Projekt BAB A59 – 6-streifiger Ausbau AK Duisburg bis AS Duisburg-Marxloh

Tunnelvariante V1dT – C1

Stellungnahme zur Machbarkeitsstudie (MBS) „Baukonzept Tieflage“

Datum: 20.12.2024

Abbildung 1: Schemaskizze Tunnelbauwerk aus [1].

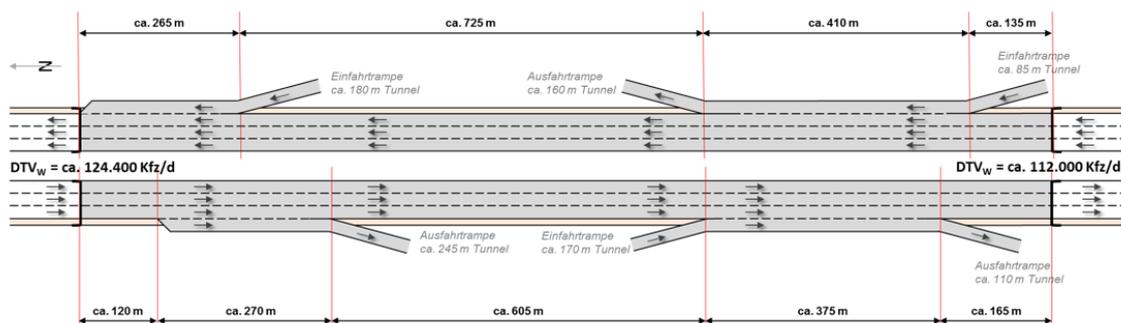
Insgesamt ist zu beachten, dass sich die Leistungsfähigkeit der Gesamtstrecke während der langen Bauphase gegenüber der aktuellen Situation zunächst verschlechtern würde.

Abbildung 2: Alternative 1, bauzeitliche Verkehrsführung im Tunnel [Quelle: Witteveen+Bos]

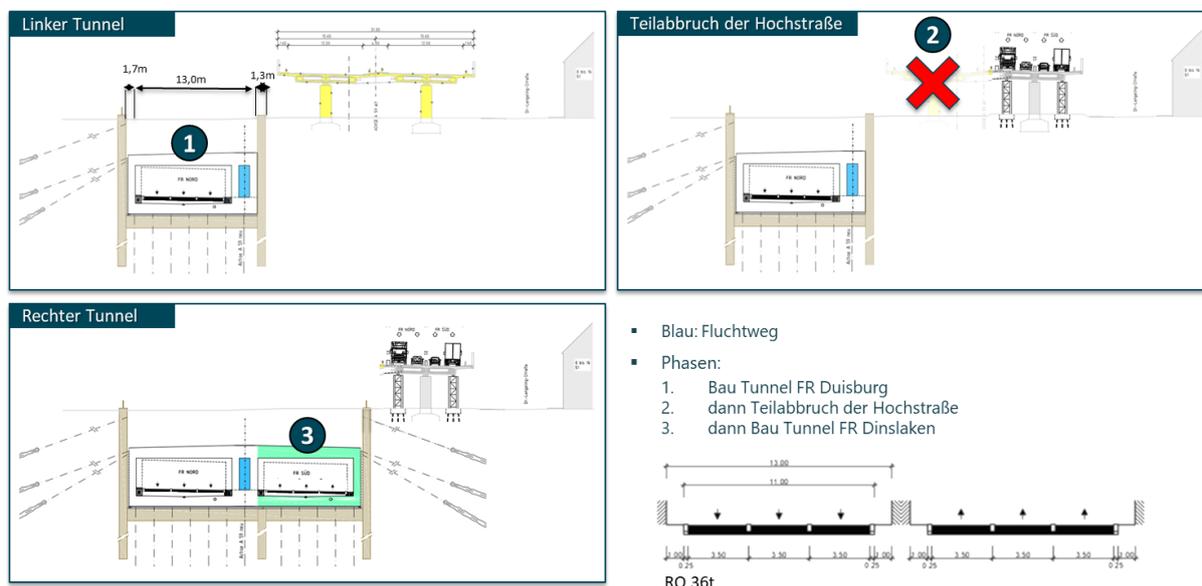
Die vorgestellte Alternative (siehe Abbildung 2) ist nicht weiter im Detail betrachtet und stellt lediglich eine Möglichkeit dar, den Bau zu vereinfachen, wenn auf die lokalen Anschlussstellen mit Ein- und Ausfahrten im Tunnel verzichtet und der lokale Verkehr stattdessen oberirdisch auf einem lokalen Boulevard geführt wird. Da dieser lediglich 10% des Verkehrsaufkommens aufnimmt, wodurch auf Zu- und Abfahrten im Tunnel verzichtet werden könnte, wäre dies eine Möglichkeit, um die Tunnelsicherheit (sowohl in der Bauphase als auch im Betrieb) zu verbessern und die Baukosten möglicherweise zu verringern. Diese Alternative beseitigt auch das Verkehrssicherheitsrisiko der Verflechtungsbereiche im Tunnel. Eine solche Variante mit

Für die bauzeitliche Verkehrsführung der lokalen, querenden Straßen sind in dieser Variante bereichsweise Deckelbauverfahren oder Behelfsbrücken zu verwenden.

Die Anbindung des Hafens für Gefahrguttransporte bleibt dabei vom Norden wie heute über die AS DURuhrort und vom Süden über die AS DU-Meiderich bestehen, da der Tunnel lediglich dazwischen gebaut wird. Gefahrguttransporte würden jeweils vor dem Tunnel abgeleitet und lokal oberirdisch geführt.

Abbildung 3: Alternative 2 , Doppelstocktunnel.

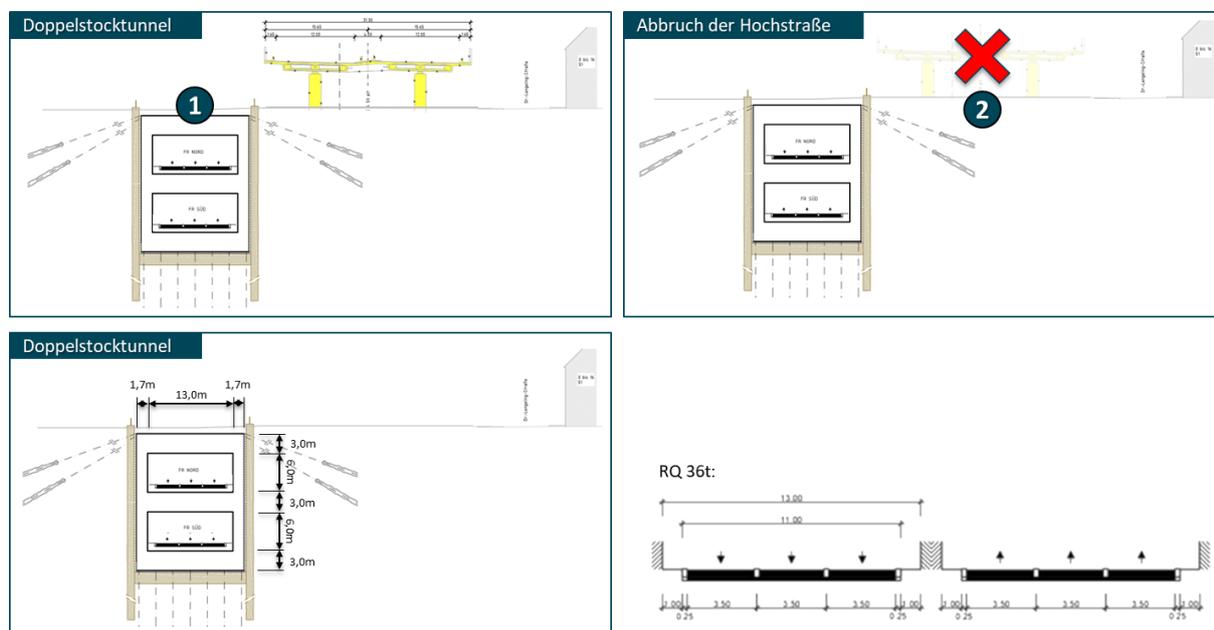
Die benötigte Tiefenlage der Doppelstockvariante kann nur erreicht werden, wenn die Gradiente der Trasse bereits vom Widerlager der Berliner Brücke nördlich der Gleisanlage an sehr steil abgesenkt wird. Dabei entstehen Steigungen, die weit über die maximal zugelassenen Werte hinausgehen. Der Fixpunkt der zu erstellenden Berliner Brücke und der erforderlichen Gleisquerung am Süden des Planungsgebietes verhindern ein früheres Absenken der Gradiente.

Zudem entfielen ein Teil der AS DU-Meiderich und die Bürgermeister-Pütz-Straße müsste in einer erhöhten Trasse über den Portalbereich des Tunnels geführt werden.

Abbildung 4: Doppelstocktunnel, schematische Darstellung der Trassengradiente der unteren Richtungsfahrbahn.

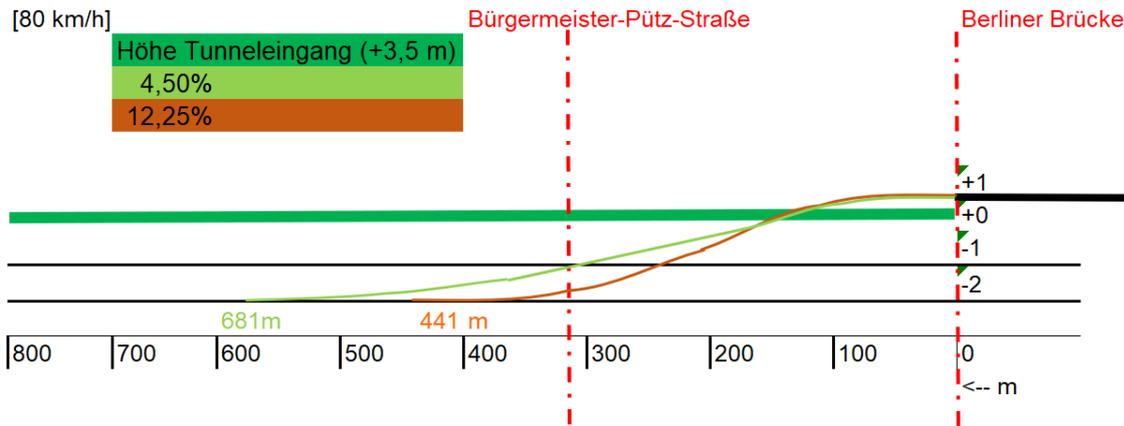
Berechnung der Steigungsrampe	
Entwurfsgeschwindigkeit:	80
Höchstes Niveau:	27,00
Niedrigstes Niveau:	0,00
Höhenunterschied:	27,00
Scheitelbog:	1.800,00
Fußbog:	1.800,00
Steigungsprozentsatz:	4,50
Xb=	81,00
Xo=	81,00
Yb=	1,82
Yo=	1,82
Yh=	23,36
Xh=	519,00
X=Xo+Xh+Xb=	681,00

Abbildung 5: Doppelstocktunnel, Gradientenberechnung: erforderliche Strecke für eine maximale Steigung von 4,5%.

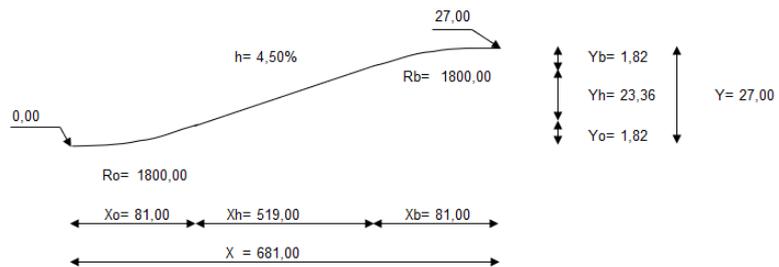
Berechnung der Steigungsrampe	
Entwurfsgeschwindigkeit:	80
Höchstes Niveau:	27,00
Niedrigstes Niveau:	0,00
Höhenunterschied:	27,00
Scheitelbog:	1.800,00
Fußbog:	1.800,00
Steigungsprozentsatz:	4,50
Xb=	81,00
Xo=	81,00
Yb=	1,82
Yo=	1,82
Yh=	23,36
Xh=	519,00
X=Xo+Xh+Xb=	681,00
